改善箇所説明図

エレクトロニックパーキングブレーキ
コントロールモジュール

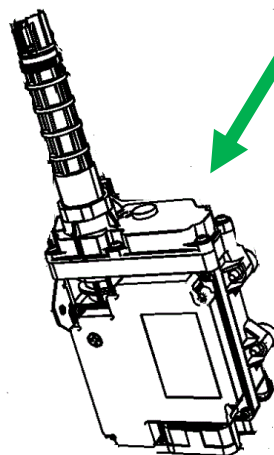
基準不適合発生箇所

エレクトロニックパーキングブレーキコントロールモジュールのプログラムが不適切なため、エレクトロニックパーキングブレーキ解除時にピストンアクチュエーションアームが完全に戻らないものがある。そのため、リアブレーキの引きずりが発生し、最悪の場合、リアブレーキが過熱して発火するおそれがある。

改善の内容

エレクトロニックパーキングブレーキコントロールモジュールを対策用プログラムに書き換える。

識別: 右ストラップマウントの右側に緑色のペイントをする。また、点検整備記録簿にリコール実施の旨を記載する。
